LISTA REWIZJI

NR	OPIS	DATA
01	Korekta przęseł balustrady; dodany opis przekroju pochwytu, wyburzenie i odtworzenie dolnego biegu klatki schodowej Dodanie belki podtrzymującej stnop na czas rozbiórki	12.05.2026

Inwestycja	
Budowa siedziby Instytutu Historii Sztuki i Wydziału Nauk o Sztuce Uniwersytetu im. Adama Mickiewicza	
Nazwa obiektu budowlanego	
Budynek szkolnictwa wyższego	
Zamawiający: Uniwersytet im. Adama Mickiewicza w Poznaniu, ul. H. Wieniawskiego 1, 61-712 Poznań	Branża: Architektura
Adres budowy: ul. Wieniawskiego 3, 61-712 Poznań	Numer rysunku: PT_AR_46
Stadium: Projekt techniczny	Skala: 1:10
Tytuł rysunku: Detal Nr 5 - Balustrady wew. (Budynek A)_rewizja	Data sporządzenia rysunku: 27.05.2025r.
	Data sprawdzenia rysunku: 27.05.2025r.

PROJEKTOWANE PODNIESIENIE ISTNIEJ.
INWENTARYZACJA
(pojedyncze przęsło)
SKALA 1:10

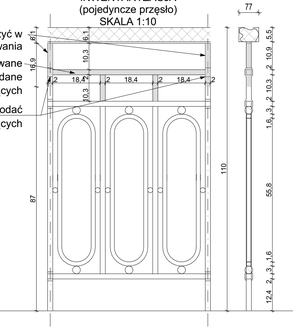
Słupki odpowiednio przedłużyć w celu zapewnienia mocowania

Jako zakreskowane pokazano elementy dodane
Wymiary jak elementów istniejących

Na słupkach pionowych dodać pogrubienia analogicznie do istniejących

ISTNIEJĄCĄ BALUSTRADĘ NA KLATCE SCHODOWEJ NALEŻY PODWYŻSZYĆ DO WYMAGANEJ PRZEPISAMI WYSOKOŚCI TJ. 110CM OD KRAWĘDZI STOPNI I PŁASZCZYZNY SPOCZNIKÓW.
ELEMENTY STALOWE OCZYŚCIĆ I MALOWAĆ FARBĄ, DO POWIERZCHNI STALOWYCH, NA KOLOR RAL 7043.
POCHWYT OCZYŚCIĆ, MALOWAĆ LAKIEROBEJCĄ.
SZCZEGÓŁOWE WYTYCZNE PATRZ OPIS TECHNICZNY DO PROJEKTU ARCHITEKTURY WNĘTRZ.

WIDOK ISTN. BALUSTRADY
INWENTARYZACJA
(pojedyncze przęsło)
SKALA 1:10

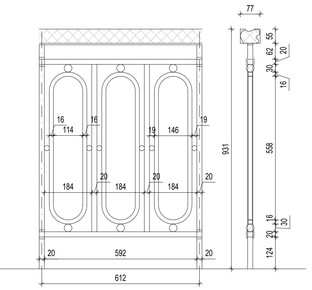
Pochwyt drewniany
Słupki odpowiednio przedłużyć w celu zapewnienia mocowania

Dokładne wymiary elementów stalowych i pochwytu pobrać na budowie z balustrad istniejących po zdjęciu z nich powłok malarskich
